# Návrh dopravně-inženýrského opatření LB-Na Žižkově -dem.pilíře, spojka NN - IZ-12-4002067

**Návrh dopravně-inženýrského opatření**  
**LB-Na Žižkově -dem. Pilíře, spojka NN – IZ-12-4002067**  
**Textová část návrhu**

# Návrh dopravně-inženýrského opatření LB-Na Žižkově -dem.pilíře, spojka NN - IZ-12-4002067 Grafický návrh

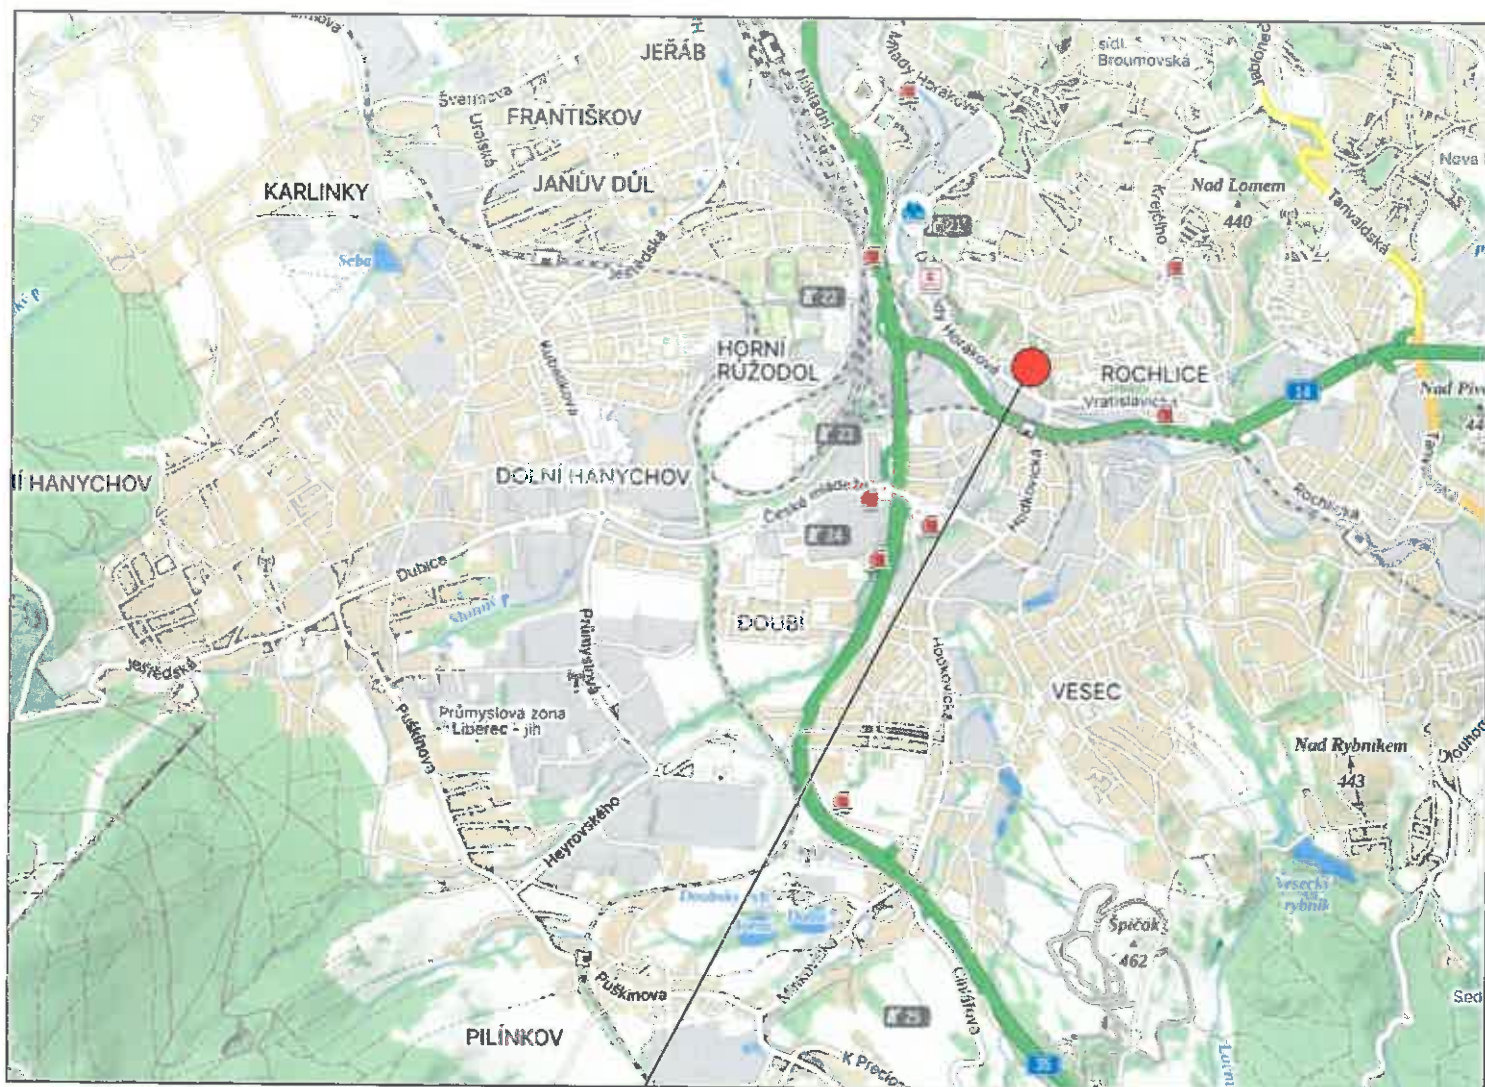
Policie České republiky, jakožto dotčený orgán vydávající stanovisko ve smyslu ust. §25/1 z.č. 13/1997Sb. a §77/2b z.č. 361/2000Sb. s předloženým návrhem souhlasí za podmínky dodržení zejména vyhl. č. 294/2015Sb., dále přednostně dle Příručky pro označování pracovních míst na dálnicích a silnicích ([www.rsd.cz](http://www.rsd.cz)) a případně Technických podmínek č. 66 (včetně výstražného osvětlení) a dle níže uvedených podmínek:

- Navržené dopravní značení C14a bude doplněno doplněného o dopravní zařízení č. Z2 se zarážkou pro slepeckou hůl dle vyhl. č. 398/2009Sb.

Při splnění výše uvedeného, lze konstatovat, že návrh odpovídá obecným požadavkům na bezpečnost a plynulost provozu na pozemních komunikacích. Odsouhlaseno dne 07.05.2024 pod č.j. KRPL-46525-2/ČJ-2024-180506-02.
